リサイクル燃料備蓄センター設工認
設2 - 補 - 008 改2
2022年7月25日

リサイクル燃料備蓄センター
設計及び工事の計画の変更認可申請書
(補足説明資料)

計測制御系統施設について

リサイクル燃料貯蔵株式会社

図1 リークテスト判定基準での漏えい率で漏えいした場合の初期充填圧力と警報設定値の関係（イメージ）

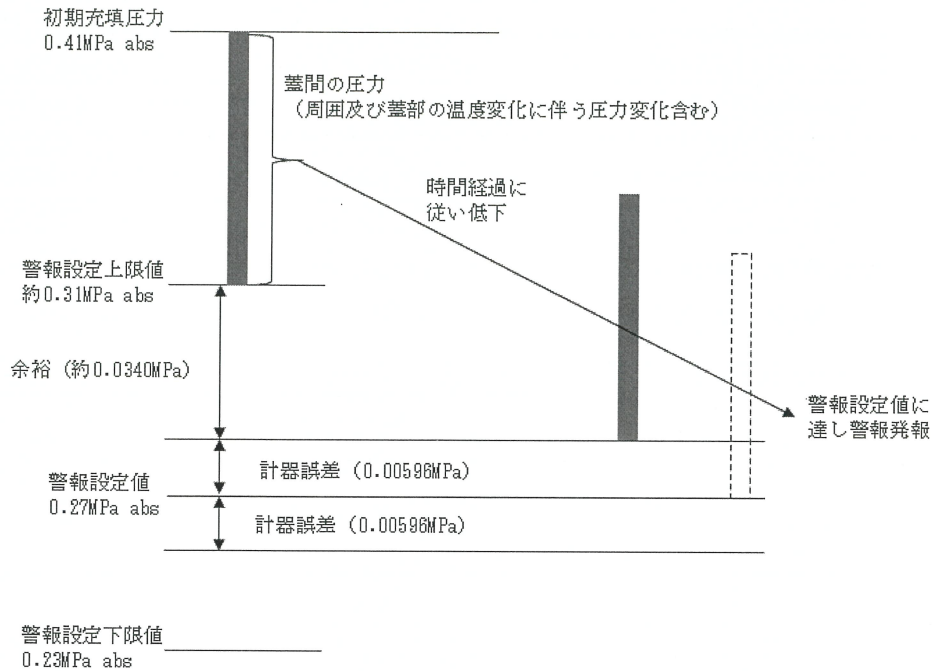
リークテスト判定基準での漏えい率で漏えいした場合の初期充填圧力と警報設定値の関係（イメージ）を図1に、基準漏えい率で漏えいした場合の初期充填圧力と警報設定値の関係（イメージ）を図2に示す。

なお、補足説明資料 設2-補-008「計測制御系統施設について」P4の、初期充填圧力と警報設定値の関係を表す図は、図1に変更する。

添付 19-4-2-2 蓋間圧力検出器の系統図

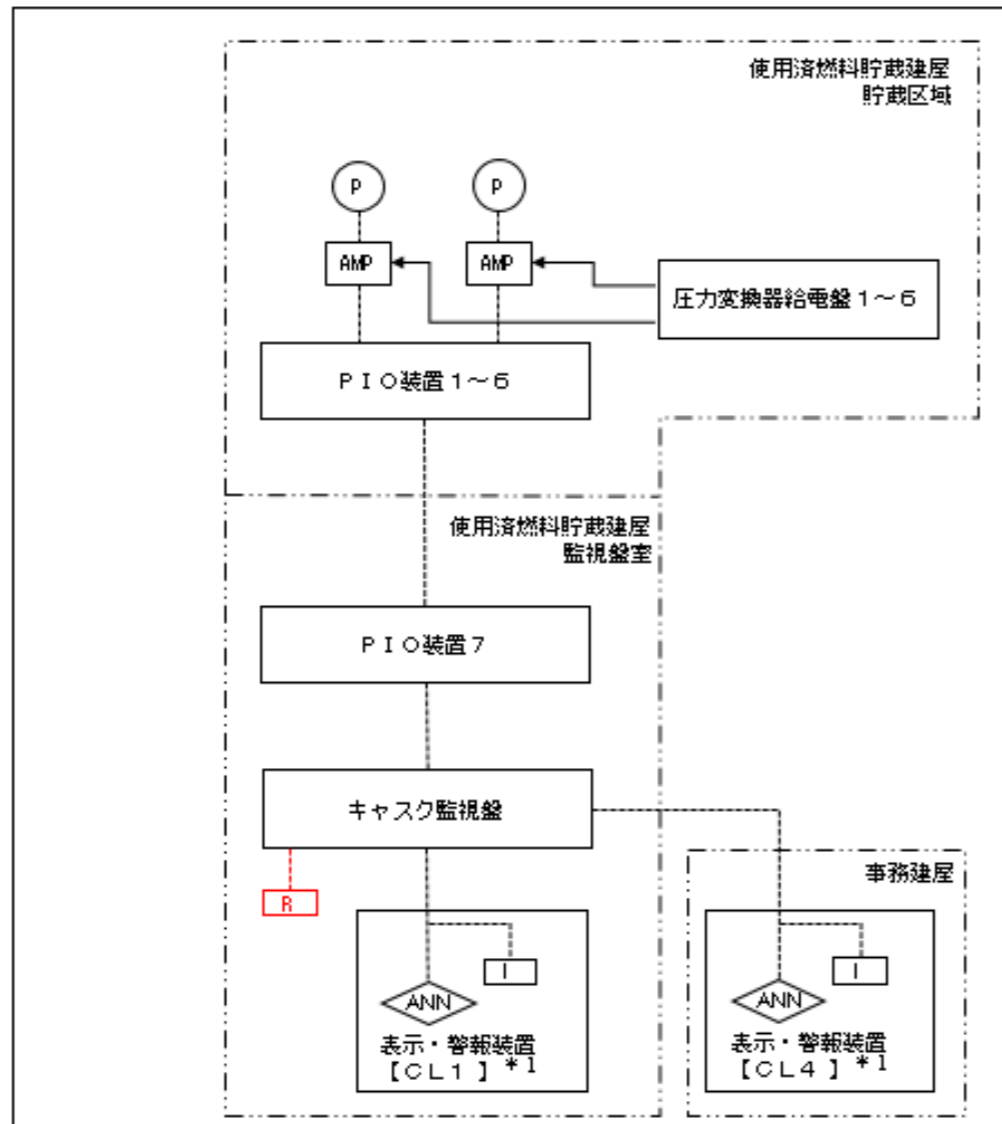
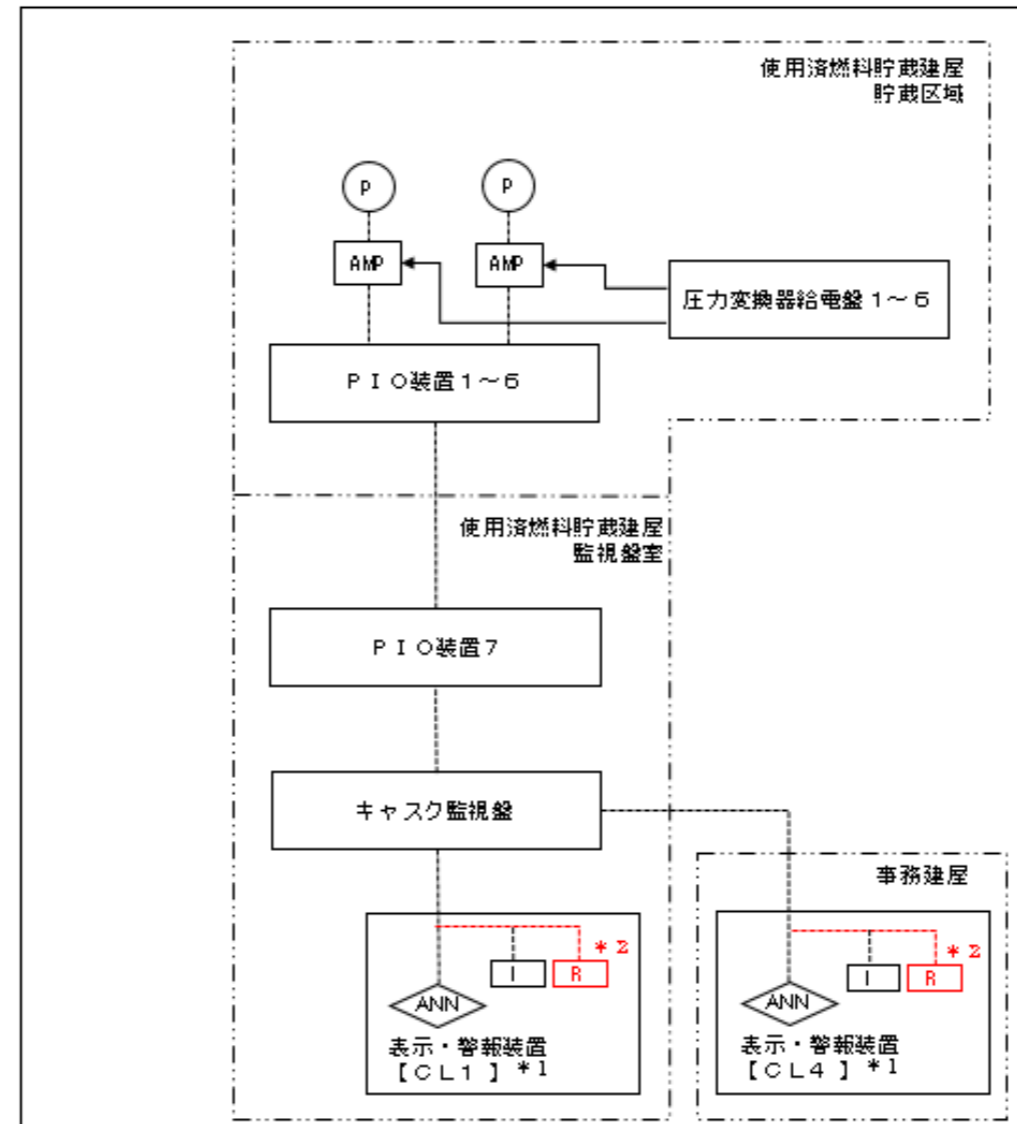
添付 19-4-2 計測設備の系統図と添付 19-4-3 放射線監視設備の系統図において、表示・警報装置に記録に関する記載がないことから、記録機能を明確にするために修正を行う。

・表示・警報装置の記録機能の明確化

蓋間圧力の代替計測方法の比較（系統図）

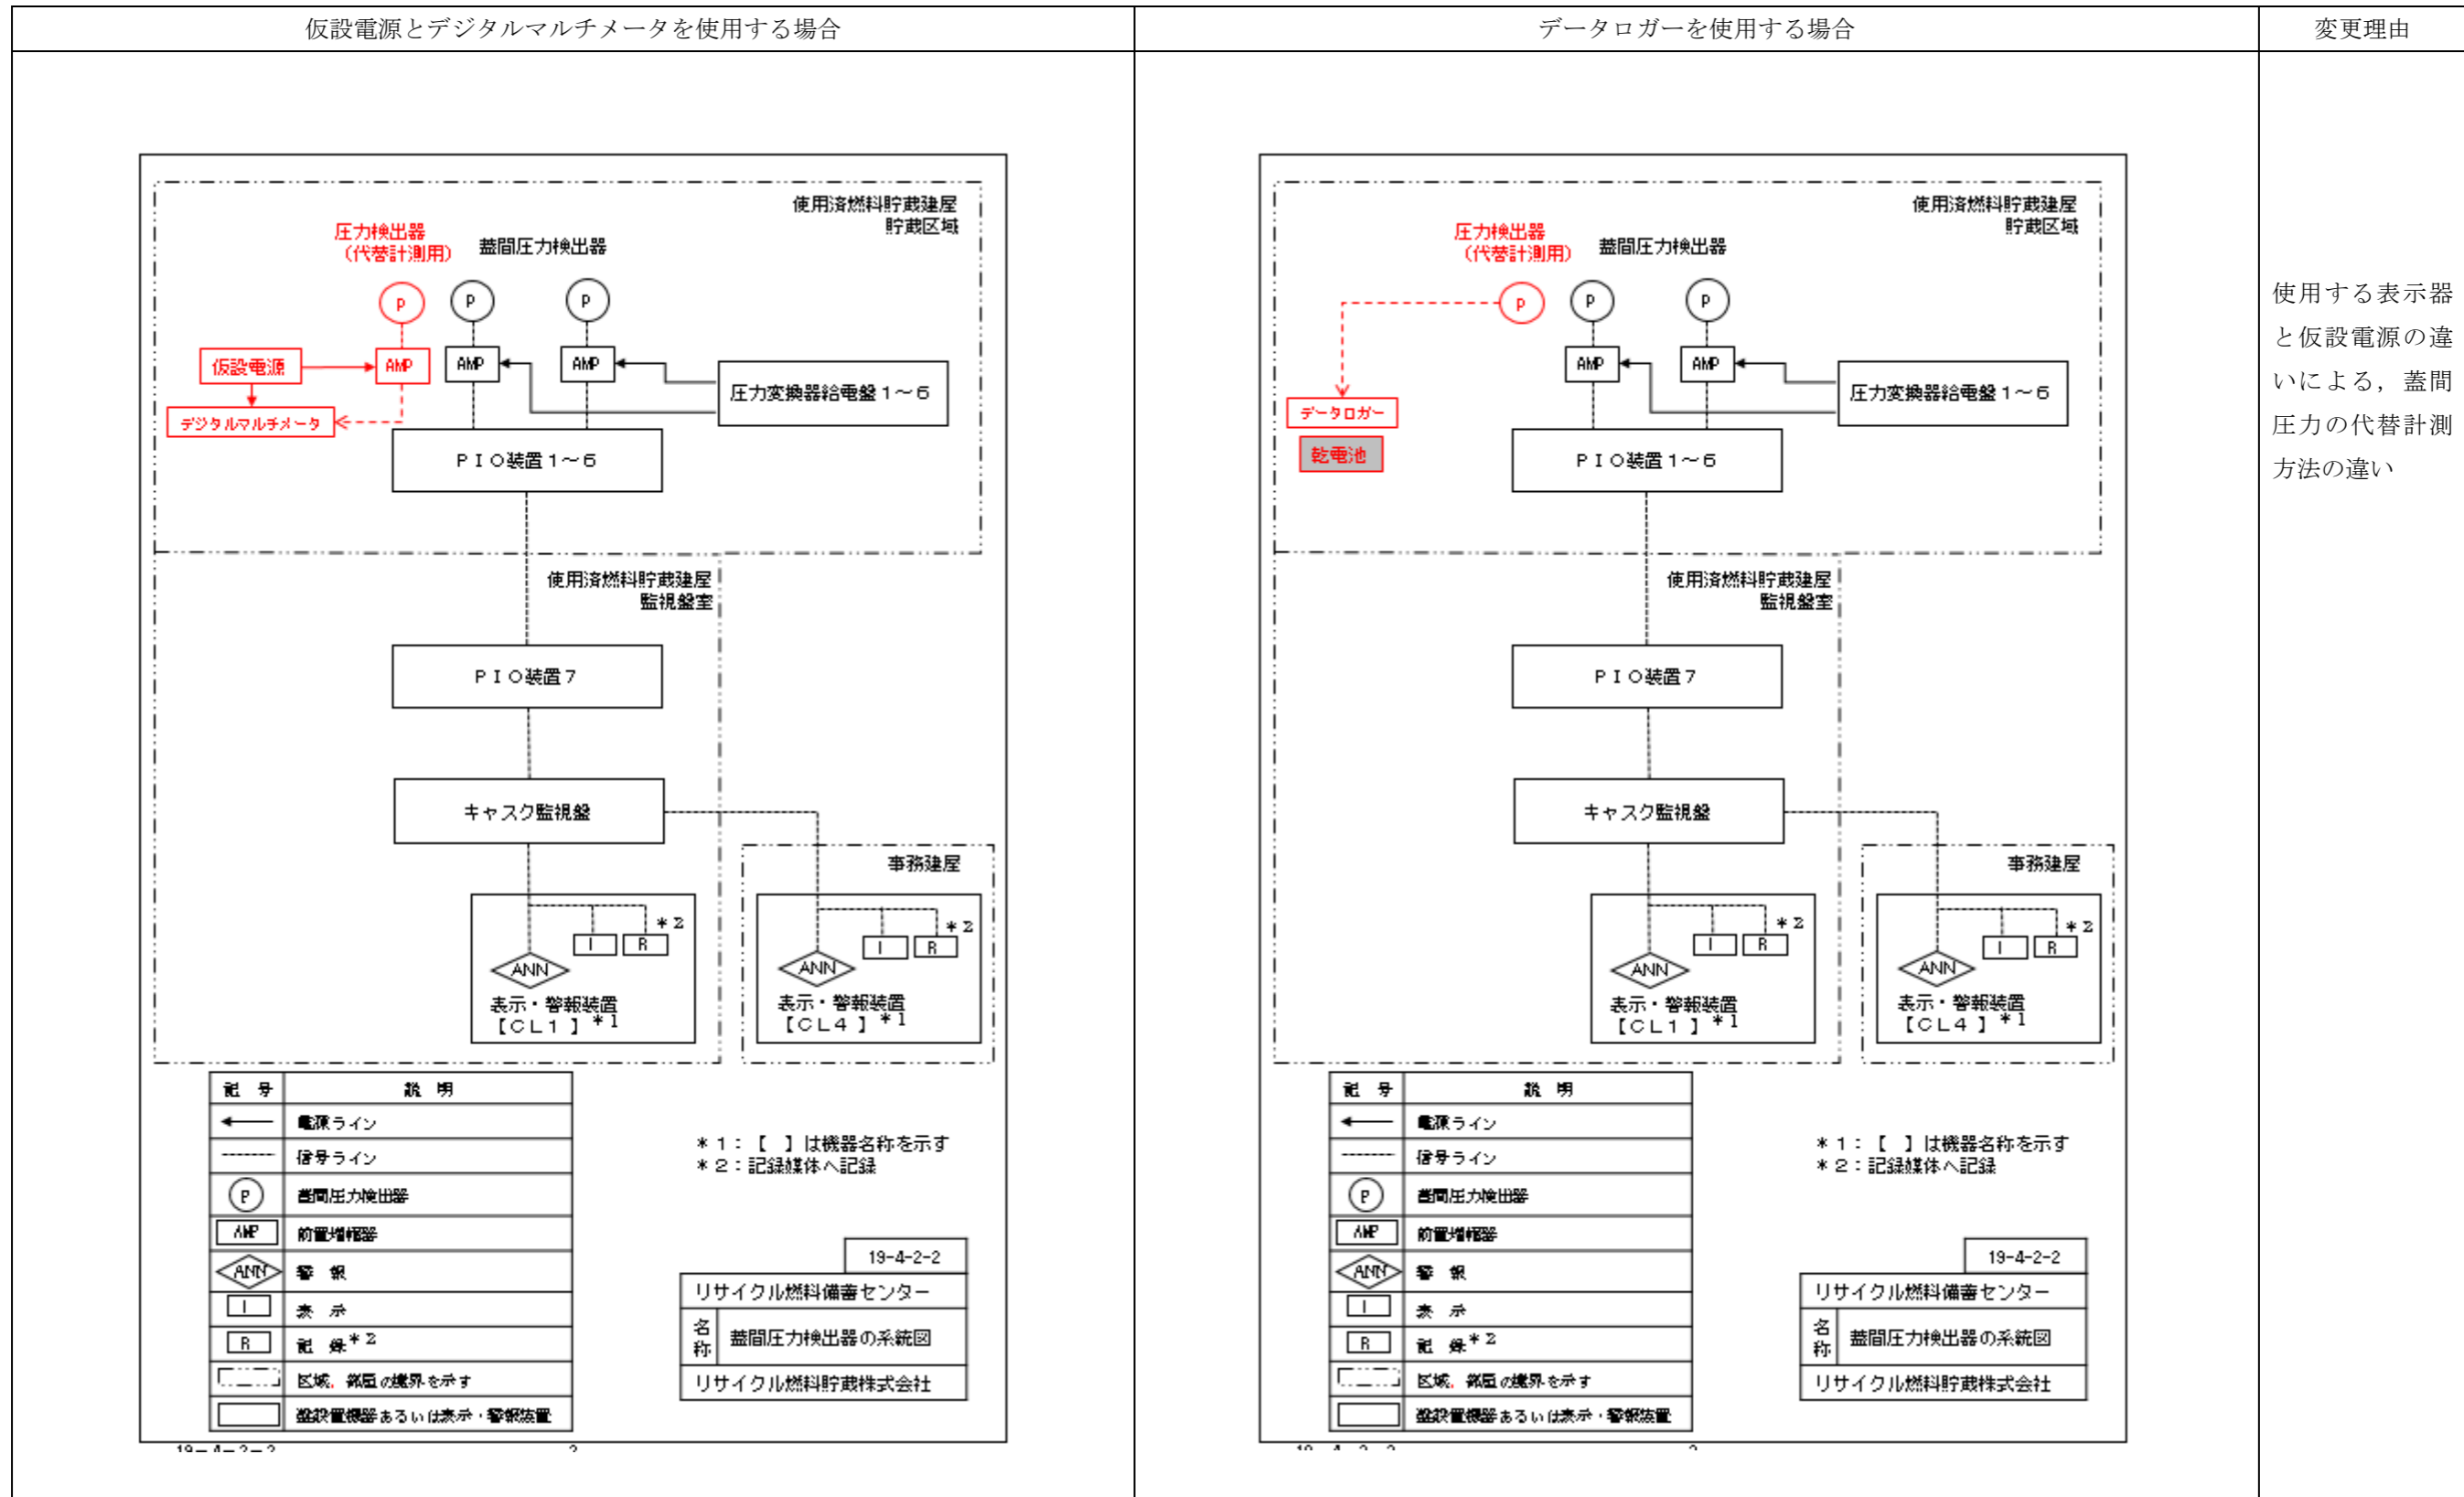
- 事業変更許可では、蓋間圧力の代替計測は、圧力検出器と前置増幅器を接続し、可搬型バッテリーもしくは可搬型ディーゼル発電機を用いて前置増幅器に交流100Vを給電し、圧力信号（電流）をデジタルマルチメータで読み取ることを計画していた。しかし、可搬型バッテリーや可搬型ディーゼル発電機を使用する場合、キャスクの数が増えると非常に多くの仮設ケーブルが必要となり、作業量が膨大となることが予想されることから、合理化の検討を進めることとしていた。
- 合理化の検討の結果、データロガー（圧力検出器の出力（ひずみ）を直接読み取る装置）を用い、蓋間圧力の出力（ひずみ）を直接読み取り、圧力値に換算する方法を適用することとした。データロガーの電源は乾電池*であることから、仮設電源は使用しないこととなった。（コメント回答0309-04,06参照）
- また、給排気温度の代替計測についても、表示器としてデジタルマルチメータや記録計ではなく、乾電池*を電源とするデジタル温度計を採用することにより、仮設電源は使用しないこととなった。
- 代替計測に関して、業変更許可の添付六において、津波襲来後の代替計測に可搬型ディーゼル発電機を用いる記載があるが、設計の進捗により可搬型ディーゼル発電機を使用しなくとも、代替計測を実現できるようになったものである。

- ・表示器としてデータロガーを用いた蓋間圧力の代替計測では、交流 100V を圧力検出器の前置増幅器に給電する必要はない。また、データロガーの電源は、乾電池*である。そのため、仮設電源（バッテリー式の可搬型電源、可搬型のディーゼル発電機）は不要である。
- ・表示器としてデジタル温度計を用いた給排気温度の代替計測では、必要とする電源はデジタル温度計の乾電池*のみである。
- ・表示器と検出器が一体となっている非接触式可搬型温度計や放射線サーベイ機器の電源は乾電池*及び充電式電池である。
- ・代替計測用計測器は、全て乾電池*や充電式電池を電源としており、仮設電源（バッテリー式の可搬型電源、可搬型のディーゼル発電機）は用いないことから、仮設電源を申請対象とはしない。
- ・業変更許可の添付六「表 1.1-6 表 敷地内の浸水を想定して実施する項目の概要」において、津波襲来後の代替計測に可搬型ディーゼル発電機を用いる記載があるが、設計の進捗により可搬型ディーゼル発電機を使用しなくとも、代替計測を実現できるようになったものである。

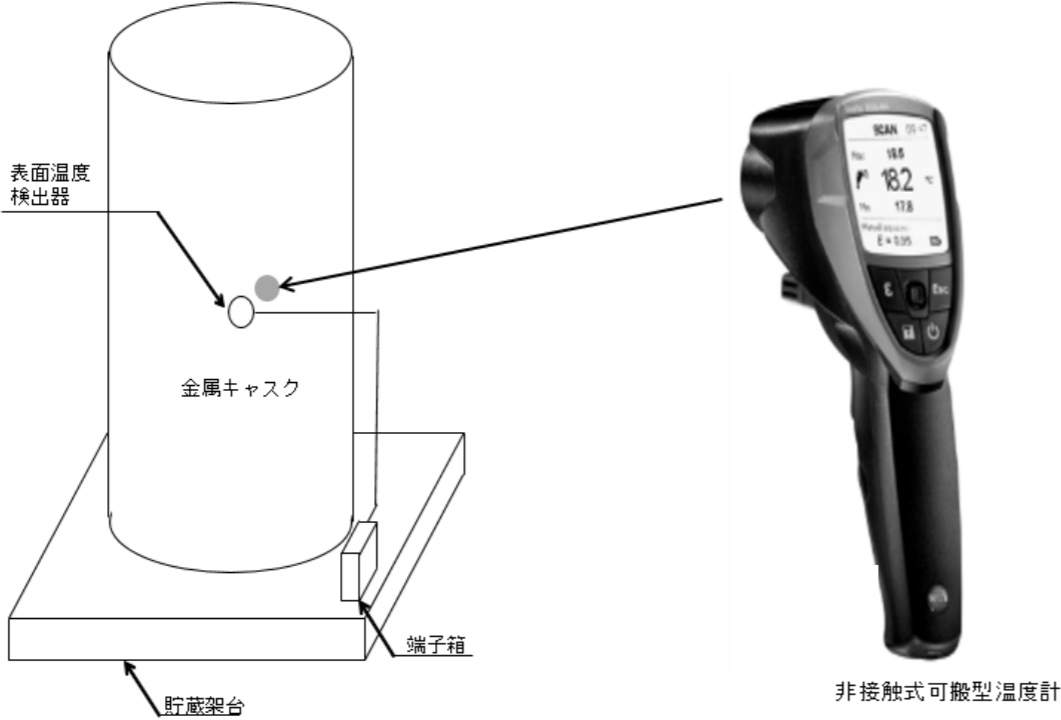
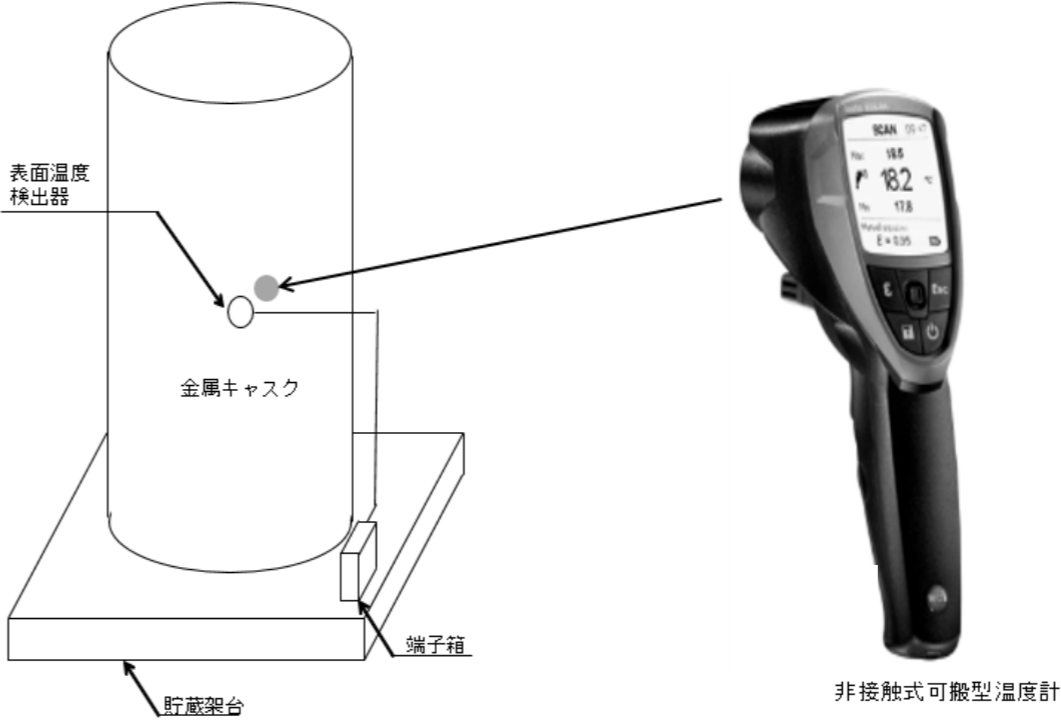
変更前 (2021年11月12日申請版)	変更後	変更理由
<p>いリスクを減らすために、点検時に使用する二次バルブ下流のラインに代替の圧力検出器を接続する。代替の圧力検出器を接続した蓋間圧力検出器の構成図を第3.5-2図に示す。</p>  <p>第3.5-1図 金属キャスク蓋間圧力の代替計測の概要図</p>	<p>いリスクを減らすために、点検時に使用する二次バルブ下流のラインに代替の圧力検出器を接続する。代替の圧力検出器を接続した蓋間圧力検出器の構成図を第3.5-2図に示す。</p>  <p>第3.5-1図 金属キャスク蓋間圧力の代替計測の概要図</p>	<p>変更理由</p> <p>データロガーを使用した概要図に見直し</p>
 <p>第3.5-2図 蓋間圧力検出器の構成図</p> <p>枠囲みの内容は商業機密に属しますので公開できません</p>	 <p>第3.5-2図 蓋間圧力検出器の構成図</p> <p>枠囲みの内容は商業機密に属しますので公開できません</p>
